**Schneeanlage Dachstein West  
Erweiterung mit Speicher Edtalm/2016  
der Dachstein Tourismus AG**

**Gutachten der Staubeckenkommission  
gemäß §104 (3), WRG 1959  
bezugnehmend auf das Ansuchen  
des Amtes der Salzburger Landesregierung  
(Zahl 20701-1/34596/278-2016) vom 04. Februar 2016**

Wien, am 2. März 2016

Abbildung: Anhang zum technischen Bericht - Hochwasserentlastungsbauwerk

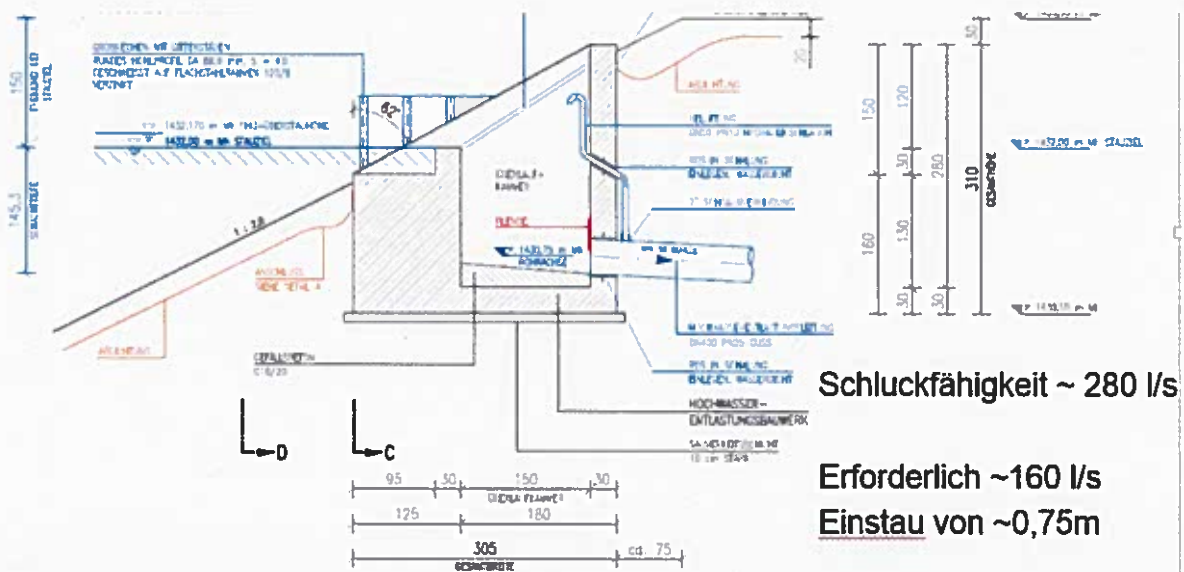
Die angegebene Förderfähigkeit von 143 l/s bei einem **Überstau von 17cm** kann nachvollzogen werden.

Abbildung: Speicherentleerung – Absenkkurve in Funktion der Zeit

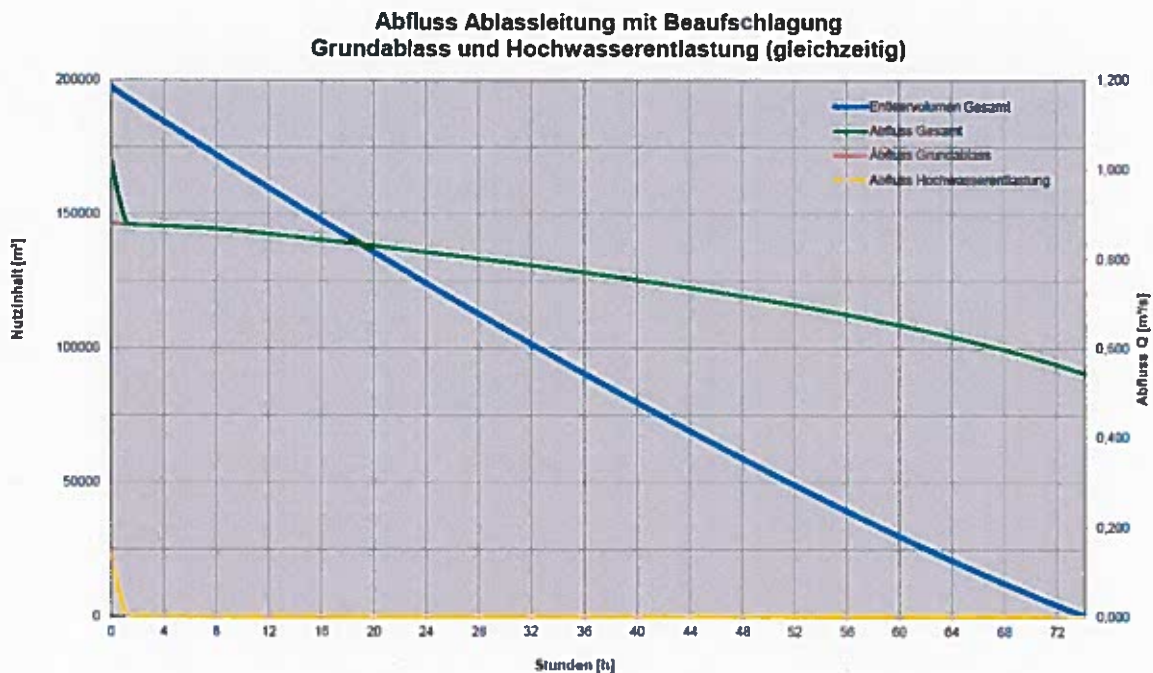
Die hydraulischen Nachweise im Berichtsteil sind nachvollziehbar dargelegt.
